监 理 通 知 单

工程名称：常州金坛禾一新能源科技有限公司建设贝特瑞新材料科技有限公司屋顶 10.8MW 分布式光伏发电项目 编号：ZHJL—001

关于一号车间屋顶方钢安装，未按照图纸设计要求施工一事
内容：

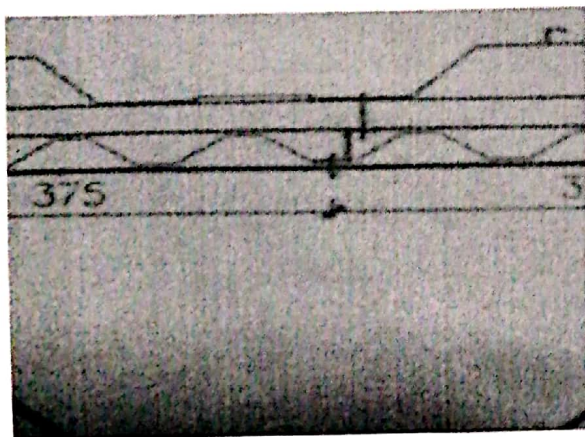
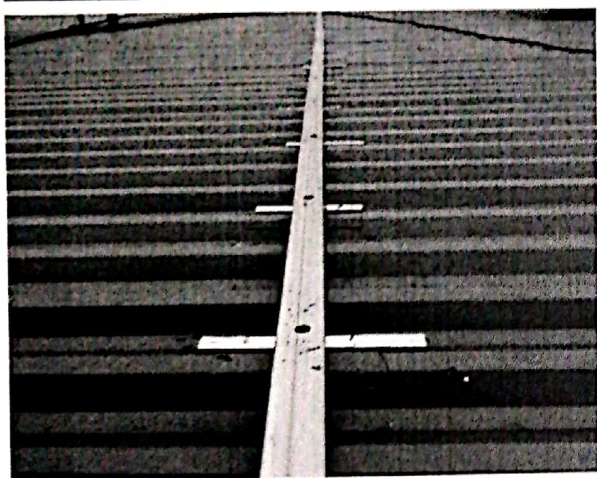
我方监理在一号车间屋顶巡视时发现方钢安装未按照
图纸设计要求施工，因此对贵公司下发监理整改通知单，
望你方接到整改通知单后，请按照图纸设计要求施工。

1、一号厂房方管安装未按图施工, 收到通知后, 我方立即停工。后续施工必须严格按照图纸设计要求施工。

请按图纸设计要求施工.
